Verlängerung des Bahntunnels bei Johanneskirchen 11.07.2022

BI Tunnel Zamdorf-Johanneskirchen
info@bi-tunnel.de

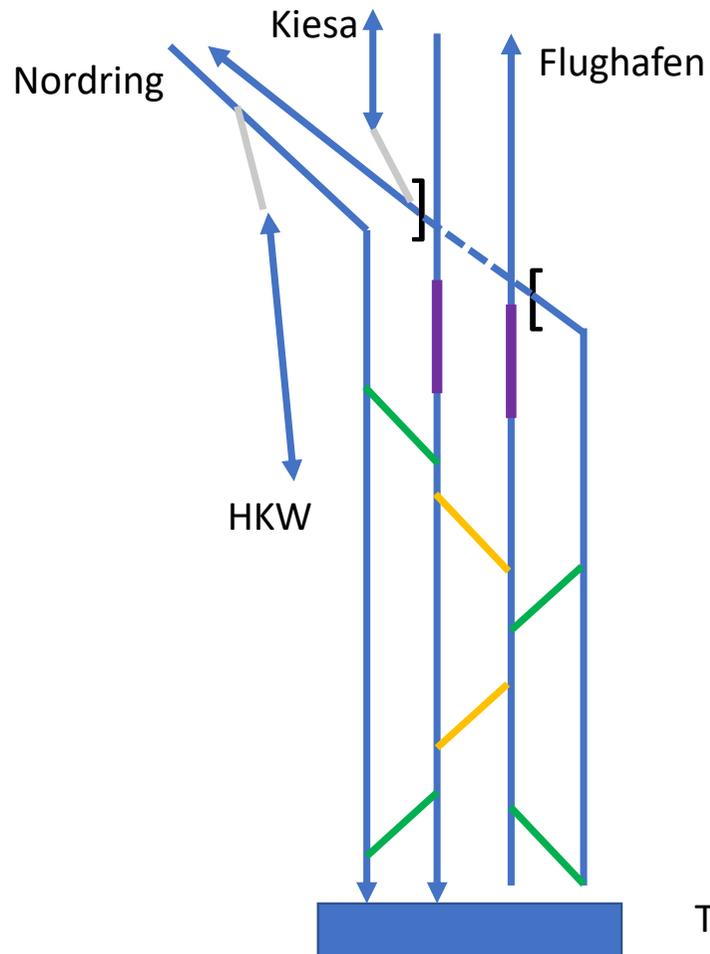
Nördliches Tunnelportal: DB-Planung im Rahmen der Grobvariantenuntersuchung. Blickrichtung Süden. Trotz des Tunnels ist hier eine unschöne Schneise mit Lärmschutzwänden (LSW) direkt vor Wohngebäuden.

Blick von 300m weiter nördlich Richtung Süden/Tunnelportal. Weichen erzeugen beim Befahren selbst Lärm und verhindern Schachtelung von LSWs, wodurch Lärmschutz weiter sinkt.

Aktuelles Bild mit Blickrichtung Nordwest.
Hochhäuser -> viele betroffene Bürger, Lärmschutzwände wenig effektiv

Vorschlag BI-Tunnel: Nördliches Tunnelportal nach Hochhäusern. Grünstreifen über Tunnel.

DB Weichenplanung ("betriebliche Optimalvariante")

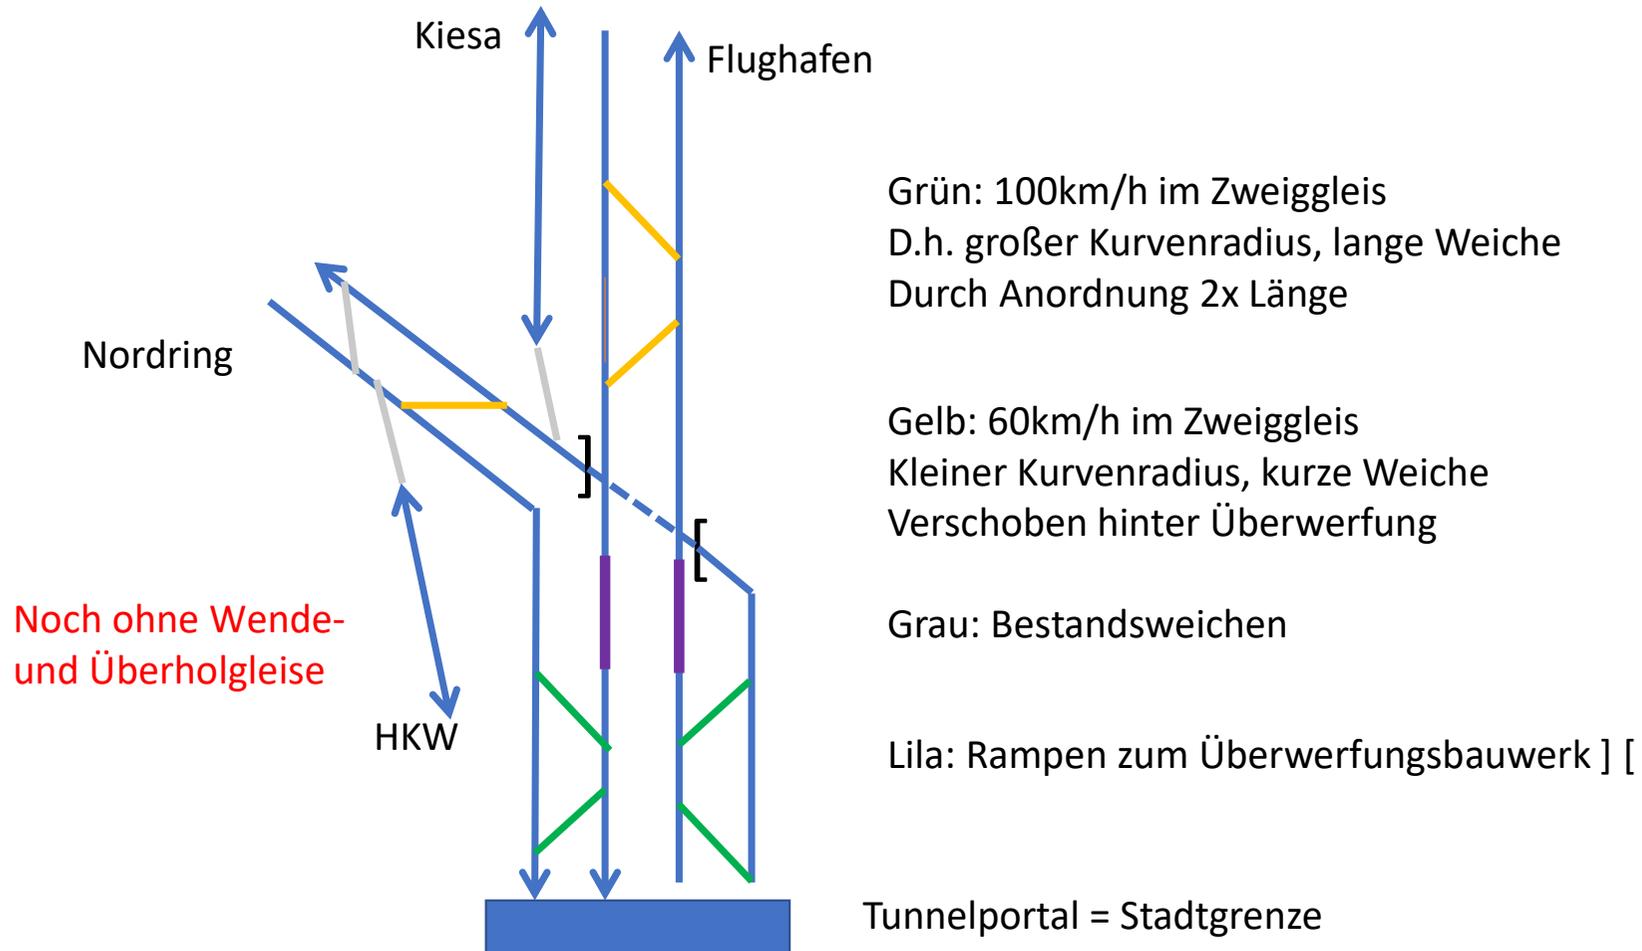
Mit DB-Planung reicht der Platz nicht

- Rund **700m** zwischen Überwerfung und Stadtgrenze
- Nötig: Rampe zur Überwerfung
 - 7m Höhenunterschied
 - Max 3% Steigung S-Bahn gegenüber Gütergleis
 - Etwa **230m**
- Wunsch DB für Weichen
 - 4 Weichenpaare für Wahl Nordring oder Flughafen (100km/h): etwa **500m**
 - 2 Weichenpaare für Wechsel Gegenrichtung im Störfall (60km/h): etwa **220m**
- Summe etwa **950m**, eher mehr durch M3-Brücke usw.
- Optimal nur für Betrieb, Berücksichtigung von Anwohnern/Städtebau fehlt

Optionen – Forderungen BI Tunnel

1. Weichen auf **60km/h (max. 80km/h) Abzweiggeschwindigkeit** auslegen
 - a. Richtung Nordring ist enge Kurve mit begrenzter Geschwindigkeit
 - b. Andere Gleiswechsel sind nur für Ausnahmefälle
2. **Kein Wechsel** von jedem auf jedes Gleis
3. **Verlegung Weichen** nördlich des Überwerfungsbauwerks

BI Vorschlag 3a - Verbindungen

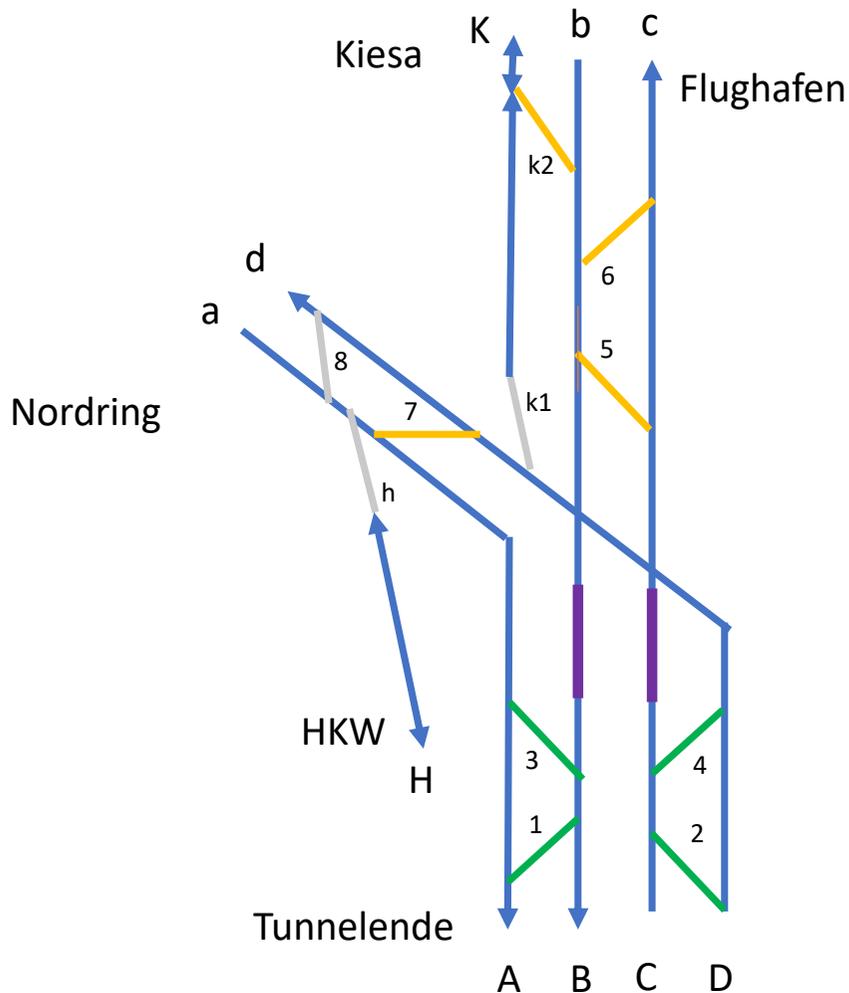
Alle Kombinationen A,B,C,D,H \leftrightarrow a,b,c,d,K sind möglich, siehe Tabelle.

Für K \leftrightarrow a,b,c,d und H \leftrightarrow A,B,C, D siehe Option 3b und 3c. Die Weichen-Geschwindigkeiten entsprechen DB-Lösung.

Platzproblem gelöst

- Rund **700m** zwischen Überwerfung und Stadtgrenze
- Nötig: Rampe zur Überwerfung **230m** (wie zuvor)
- Vorschlag BI für Weichen
 - 4 Weichenpaare für Wahl Nordring oder Flughafen (100km/h): Etwa **330m**
 - 4 Weichenpaare für Wechsel Gegenrichtung im Störfall (60km/h): nicht zwischen Überwerfung und Stadtgrenze
- Summe **560m**, auch inkl. M3-Brücke usw. passt es nun

Option 3b: zusätzlich Wendegleis

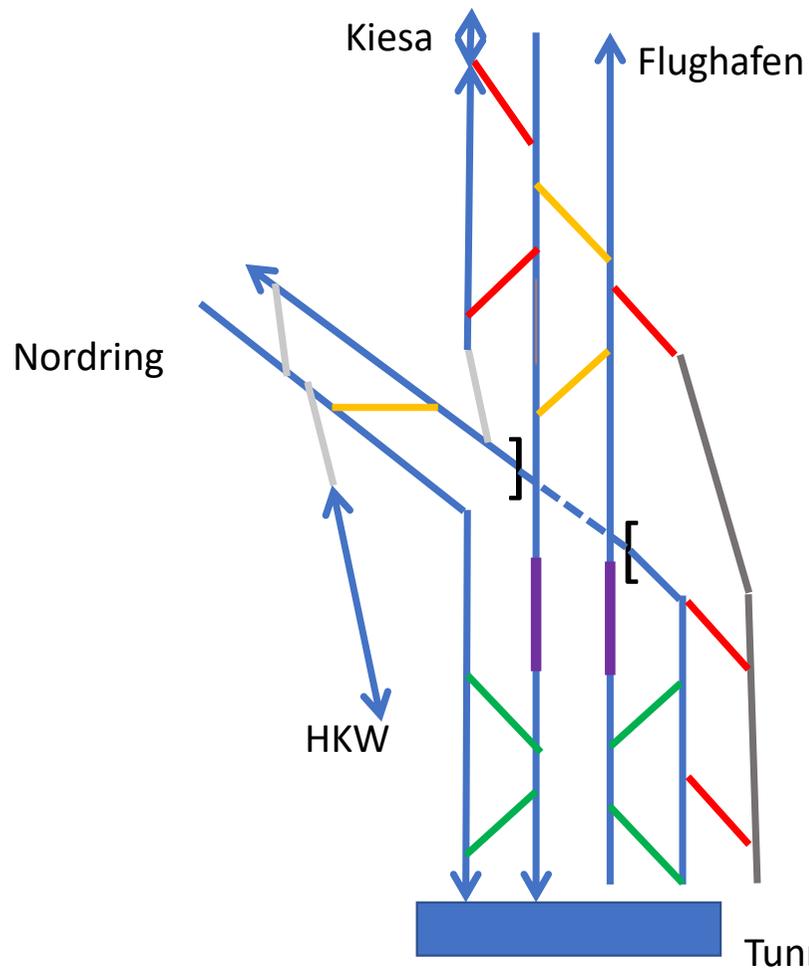
Verbesserter Anschluss Kiesa durch 5 weitere Weichen (rot) und Wendegleis (dunkelgrau)

Wendegleis erleichtert von/zu Richtung Flughafen und von/zu Richtung Nordring.

Kopf machen mit gleicher Lok möglich. Zug hält dazu am Ende des Wendegleis, Lok koppelt ab und fährt unter Überwerfung, dann Richtung Kiesa und dann zurück an das andere Zugende

Zwei Weichen nahe Kiesa: Lok kann am Zug vorbeifahren, Zug dann nach Kiese reinschieben und steht für Abfahrt wieder richtig.
